## Staat van Wijzigingen

Van het ontwerp bestemmingsplan "Bedrijventerrein ABC De Strijp Poeldijk" naar  
vastgesteld bestemmingsplan

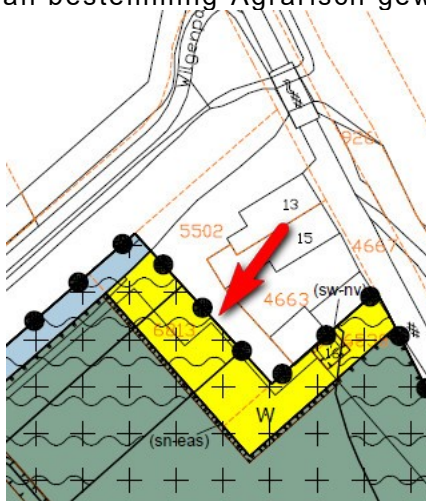
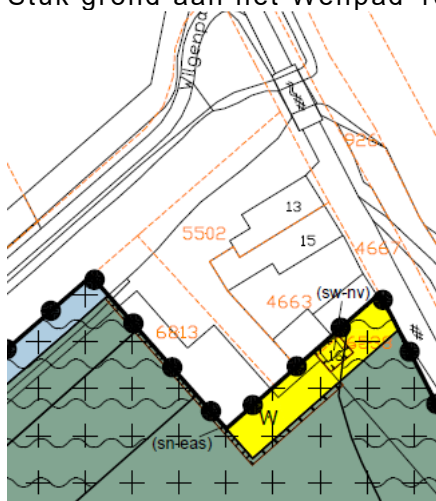
- Stuk grond aan het Wenpad 13 van bestemming Agrarisch gewijzigd naar Wonen;

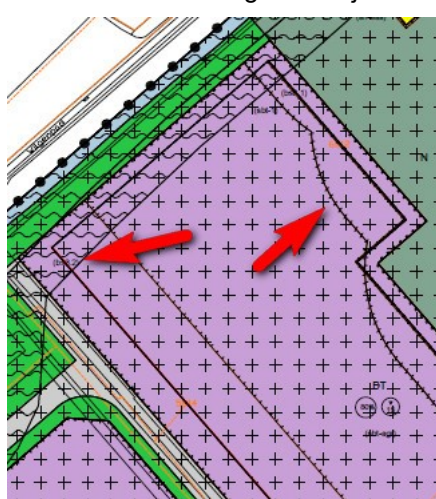
- De functieaanduiding 'bedrijf tot en met categorie 3.2' op het bouwvlak met de bestemming 'Bedrijventerrein' ter hoogte van het Wenpad, gewijzigd in functieaanduiding 'bedrijf tot en met categorie 3.1';

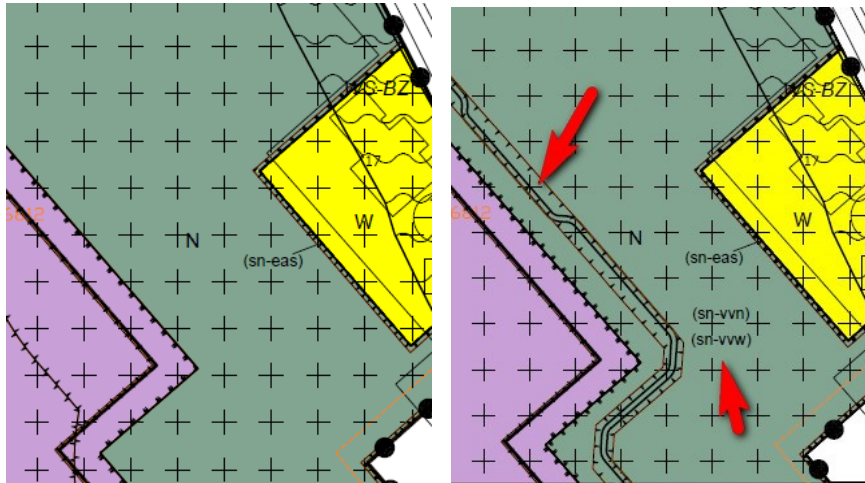
- Op de planverbeelding is in de bestemming Natuur een functieaanduiding 'specifieke vorm van natuur - pad' opgenomen;
- Op de planverbeelding zijn twee voorwaardelijke verplichtingen opgenomen voor natuur en water;

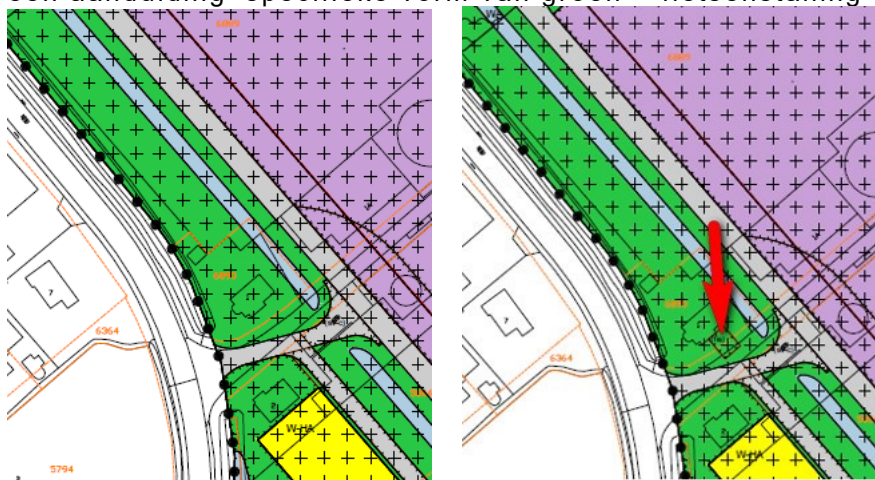
- Op de planverbeelding ten noorden van de calamiteitenroute langs de Arckelweg is een aanduiding 'specifieke vorm van groen – fietsenstalling' opgenomen;

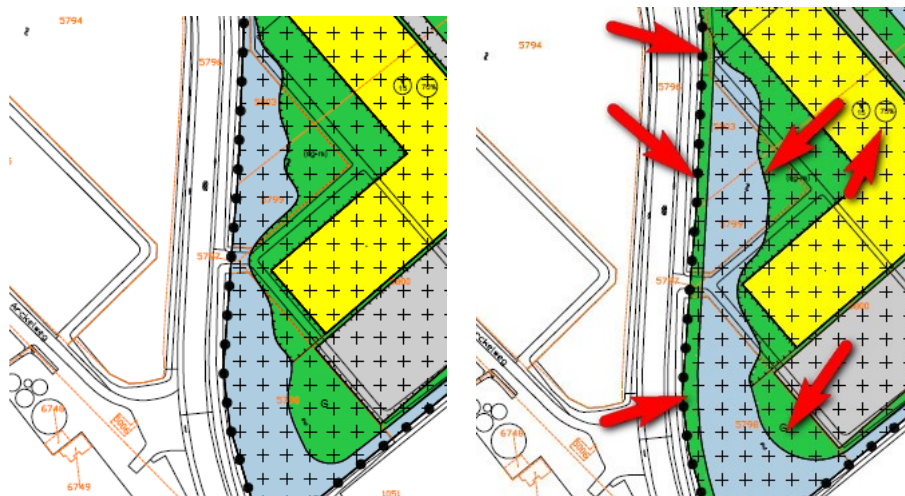
- Door het verleggen van het fietspad langs de Arckelweg is aan de westzijde van de waterpartij een strook groen toegevoegd. Het water is iets verlegd waardoor de groenzone rond de huisvestingslocatie van de arbeidsmigranten en de bestemming voor de huisvesting van arbeidsmigranten iets is gewijzigd. Doordat het bouwvlak van de huisvesting voor arbeidsmigranten kleiner is, is het bebouwingspercentage vergroot van 70% naar 75% om de totale oppervlakte van de bebouwing mogelijk te houden;
